Příloha č. 5q

Vyhodnocení připomínek obcí a veřejnosti

- **Návrh Změny č. 2 Územního rozvojového plánu**
- **Vyhodnocení vlivů návrhu Změny č. 2 Územního rozvojového plánu na udržitelný rozvoj území**
- **návrhy jednotlivých územních opatření k akceleračním oblastem vymezeným v návrhu Změny č. 2 Územního rozvojového plánu**

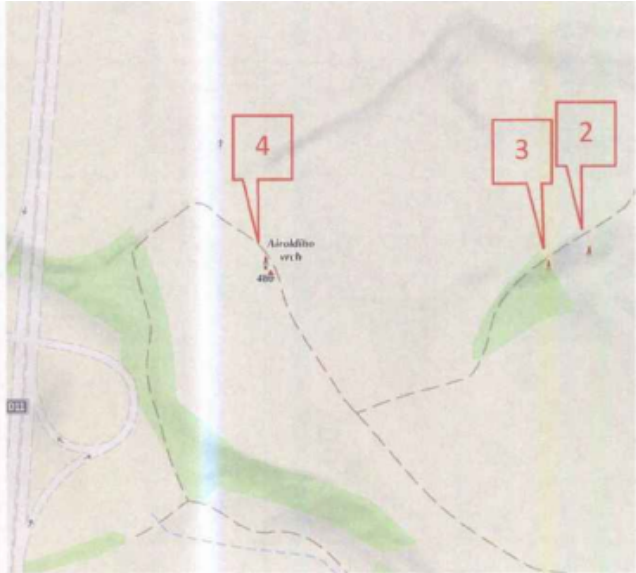
Poř. č.	Připomínkové místo	Číslo jednací	Článek	AO	Připomínka	Vyhodnocení
					Vzhledem k časově nedostatečně provedenému bioprůzkumu v navržené oblasti AOV90 (průzkum proběhl na konci vegetačního období srpen až říjen 2025) je vypovídající hodnota takto zpracovaného průzkumu naprosto nedostačující a v nesouladu s danou praxí, která je nejméně jeden rok a více. Z tohoto důvodu bylo pominuto, že se v prostoru střechy a věže místního kostela ve Starém Rokytníku (parcelní č. 73, obec Starý Rokytník) prokazatelně nachází hnízdiště a zimoviště netopýrů. Toto rozporuje s podmínkou v odst. 3.1 písm. i) a m) v Odůvodnění Opatření obecné povahy pro akcelerační oblast AOV90 Studenec a tato skutečnost může být doložena, jelikož v roce 2025 došlo k částečné rekonstrukci střechy kostela a výskyt netopýru byl prokázán. Kostel se od AOV90 nachází pouhých 700m.  Pozice stavení vs AOV90

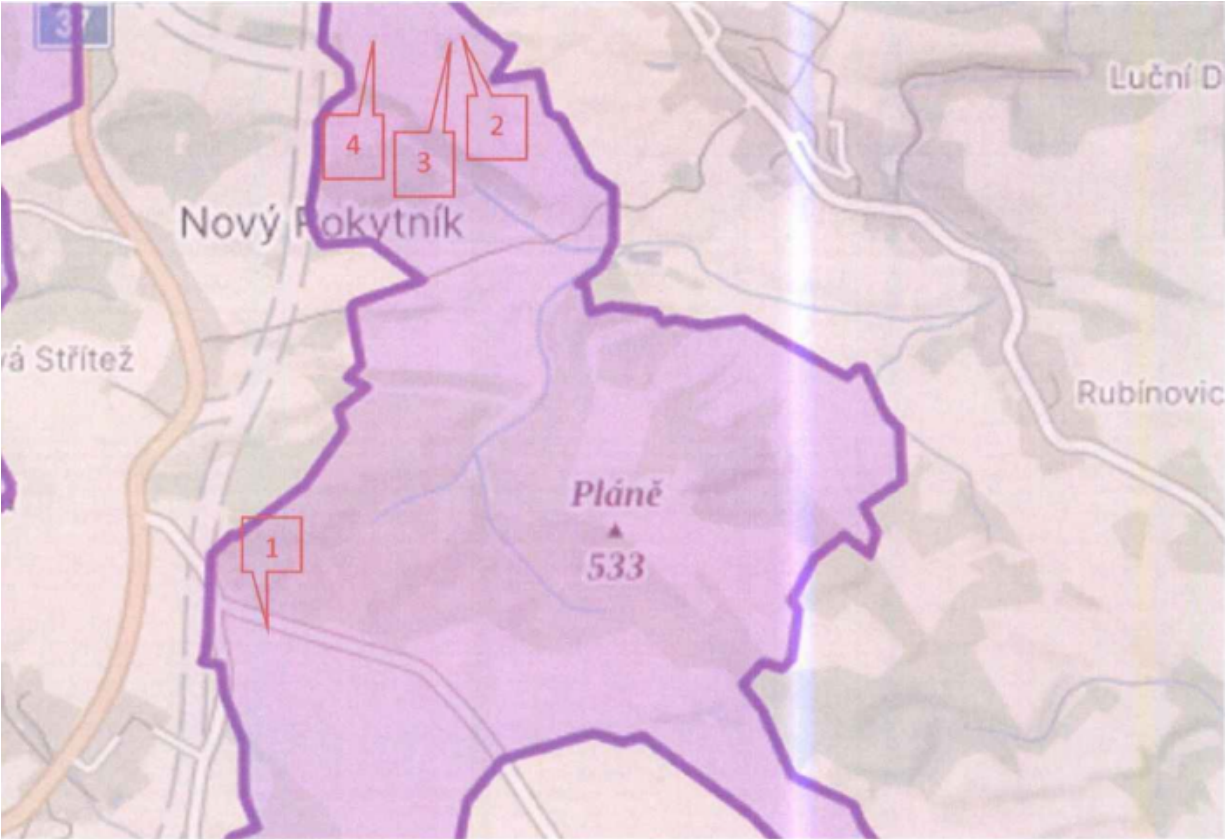
Poř. č.	Připomínkové místo	Číslo jednací	Článek	AO	Připomínka	Vyhodnocení
					 Toto rozporuje s podmínkou v odst. 3.1 písm. k) a l) v Odůvodnění Opatření obecné povahy pro akcelerační oblast AOV90 Studenec. 4. Ochrana zdravých životních podmínek v obytné zástavbě: Přímo na okraji hranice oblasti AOV90 se na p.č. st.460 území Starý Rokytník nachází stavba a objekt pro rekreační bydlení. Tato nemovitost je majiteli aktivně využívána. V tomto případě není dodržena minimální hranice 500 m od AOV90. 5. Zvláště chráněné druhy a biotopy: V katastru obce Starý Rokytník, v okrajové části Rubínovice se nachází chráněný památný strom (Lipa, č.101276) Tento strom se nachází cca 550 m od hranice vymezené AOV90 a může být v rozporu s podmínkou v odst. 3.1 písm. o) v Odůvodnění Opatření obecné povahy pro akcelerační oblast AOV90 Studenec.
